## 協力工場 不良品連絡書

仕様番号 415CSS-373-50F-

品名 3351 HP-POGO ターミナル2ジ

題 目 415CSS-373-50F TERMINAL Au めっき薄いの件

#### 調査結果⑤ 画像検査履歴確認

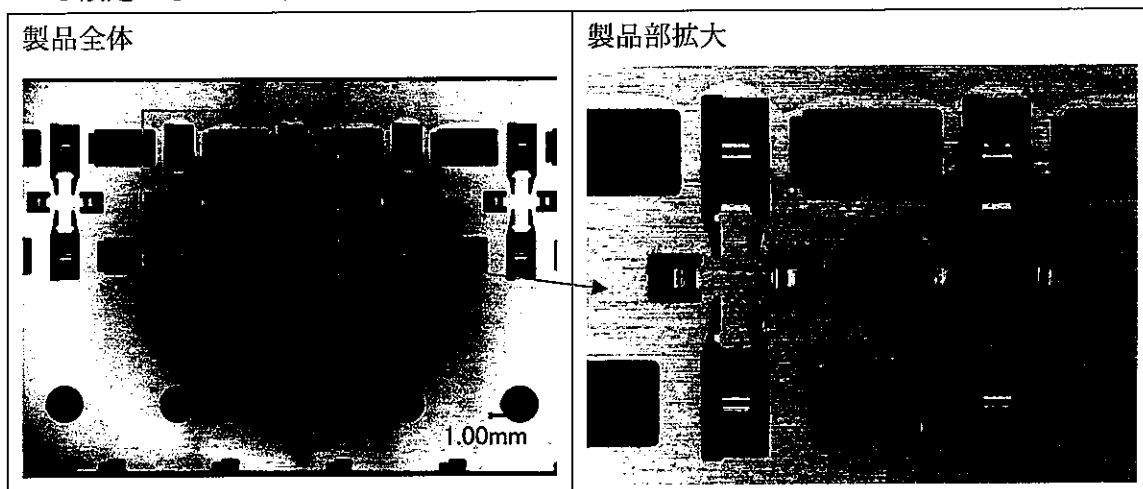
- ・確認したところ、対象部位である下図の口部に、Ni 色が有ると判断した場合、NG 検知する設定となっております。

- ・今回ご指摘の部位が Ni 色であった場合、異常検知するか確認したところ、正常に異常検知する事が確認できました。
- ・しかしながら、今回は、異常検知の履歴がなかった事から、設定自体に問題がないか見直しを実施したところ、製品が変形していた場合、異常を検知しない事が確認できました。
- ・これは、変形により、製品への照明の当たり方が変化し、対象部位が影のようになり、Ni 色有無について色合いが確認できない事によるものです。
- ・この事から、変形が発生していた部位にて、Au が薄い(未着)ものが発生していた場合、NG 検知できない事がわかりました。

流出防止対策 弊社画像検査の設定を追加し、変形を検知できるようにしました。これにより、変形部及び、それに伴う Au 未着の流出を防止します。また、今回、再現テスト時に画像検査の有効性確認を実施し、添付「再現テスト結果」の Au 未着外観にて、異常検知する事を確認しております。  
(2013/8/27 加工分より実施)

<巻き出し工程（巻き出し～処理槽入口）>

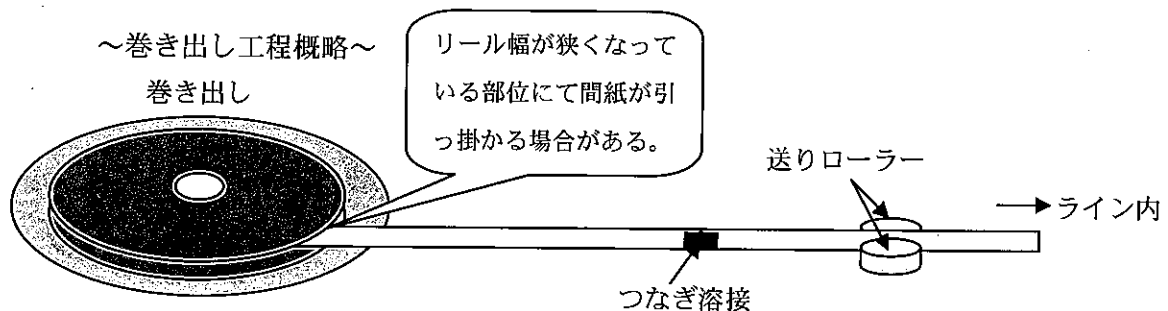
- ・弊社巻き出し工程では、リールを水平方向でテーブルにセットし、製品を巻き出しております。
- ・巻き出し工程には、製品送りローラーが設置してあり、キャリア下部をウレタンローラーで挟み込み送っております。もし当工程にて変形が発生する場合、加工中に設定を変更する事が無い為、連続して発生する可能性があり、外観検査時に検出できます。
- ・また、送りローラー～処理槽入口の工程で、製品に変形が発生するほどの接触があった場合は、ライン内と同様にテンションが変化し加工速度が変化する為、速度監視装置にて検知されます。
- ・この事から、弊社工程内で変形が発生し得る工程として、リール巻き出し～送りローラー間が考えられます。
- ・当工程では、つなぎ溶接作業を実施しており、作業者が製品と鉄ダミー材をスポット溶接する為、製品に触れる部位となります。しかしながら、つなぎ前後約 1m は Au めっき治具工程での品質不安定部としてカットする部位となる為、つなぎ溶接時につなぎ部周辺で誤って製品を変形させたとしても、除去されます。
- ・その他の変形発生要因について、作業者に確認したところ、対象製品のリールは段ボールリールであり、輸送などでリールが潰れ、幅が狭くなっており、加工中の巻き出し時に間紙がリールに引っ掛かった事がある事がわかりました。
- ・間紙がリールに引っ掛かると製品も引っ掛かって巻き出されず、停滞する事となり、変形が発生する可能性が考えられます。また、間紙の引っ掛かりを直そうとして、製品に触れる可能性も考えられました。

発生防止対策 巻き出し工程の間紙の引っ掛かりを防止する為、リール幅を広げる治具を設置します。これにより、Au 未着の要因となる変形を防止します。(2013/9/2 以降実施)

### <外観確認結果>

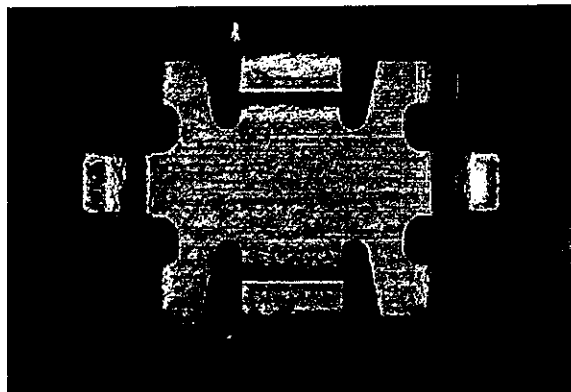
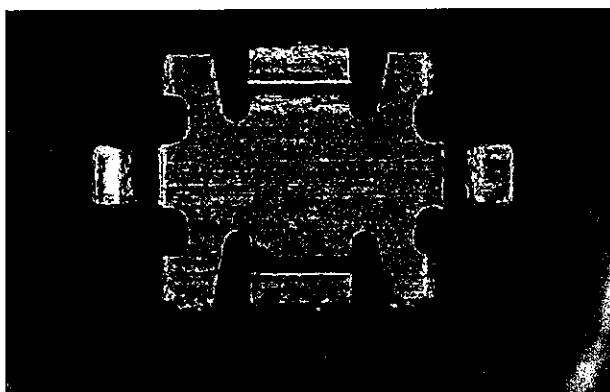
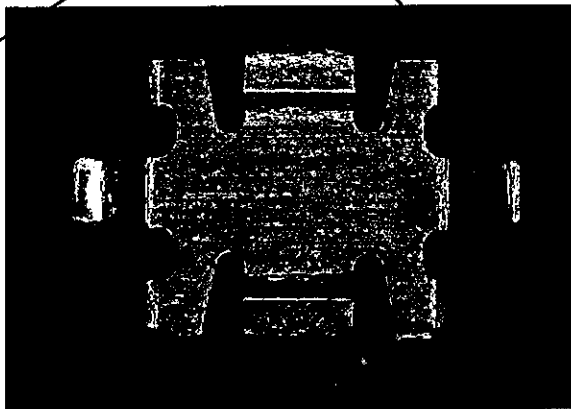
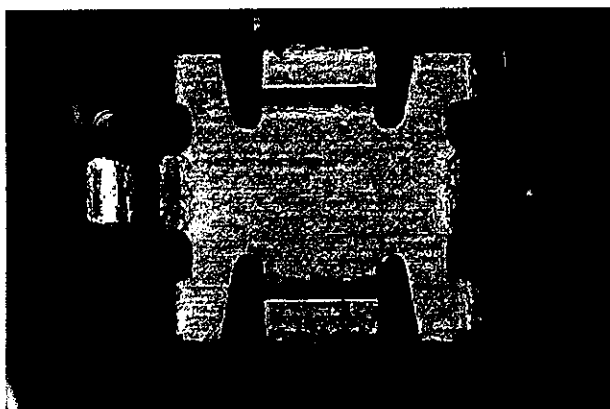
サンプル2の②と③が  
変形しております。

- ・サンプル1、2共に実装部のAu色が薄い事が確認できました。
- ・サンプル2の②、③については、変形が発生していることが確認できました。
